# 改善箇所説明図

## 基準不適合箇所

クランプ、ゴムホース  
及びパイプ

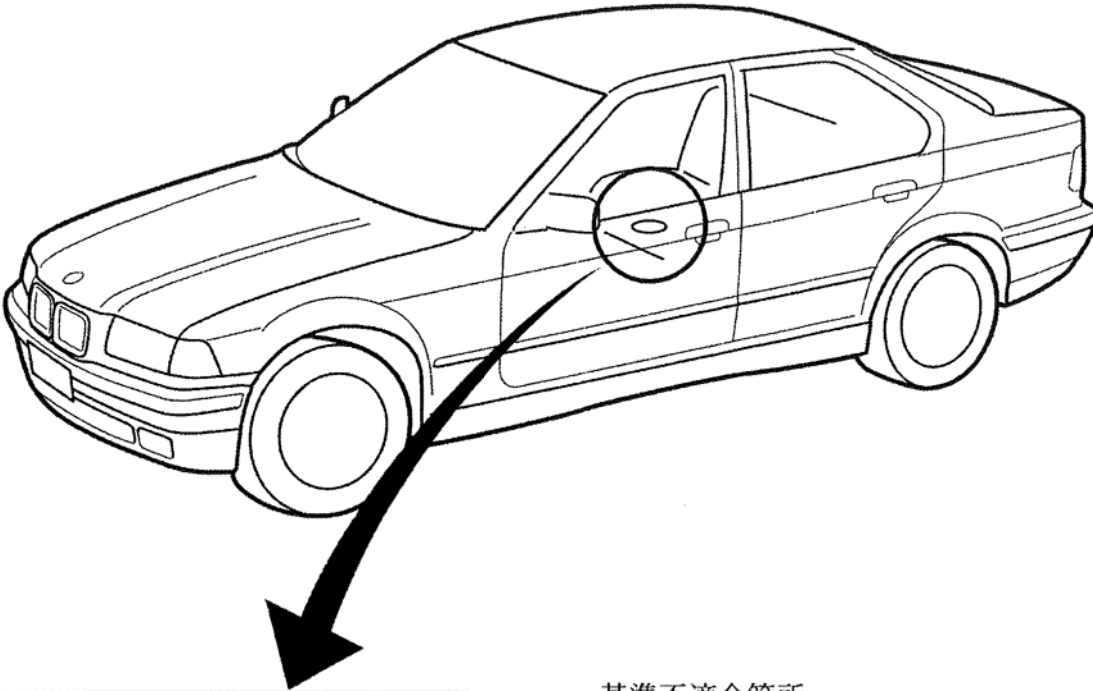
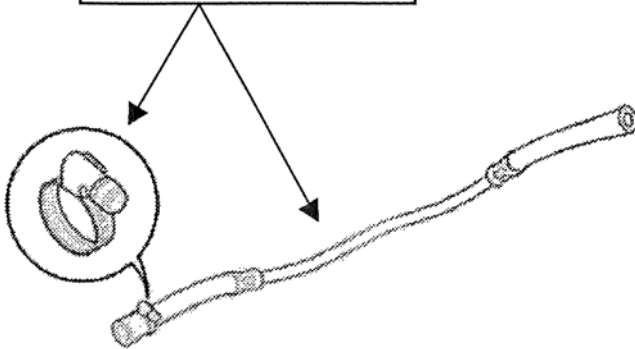
燃料タンクに装着されている燃料ポンプユニットの燃料供給側ゴムホースのクランプ固定位置に不適切なものがあるため、そのままの状態で使用を続けると、当該ゴムホースが緩み、最悪の場合、燃料が漏れて原動機が停止し、再始動できなくなるおそれがある。

全車両、当該クランプの固定位置を点検し、不適切な場合はクランプ、ゴムホース及びパイプを新品に交換する。

識別：燃料ポンプユニットの黒いカバーに白色のペイントを塗布する。
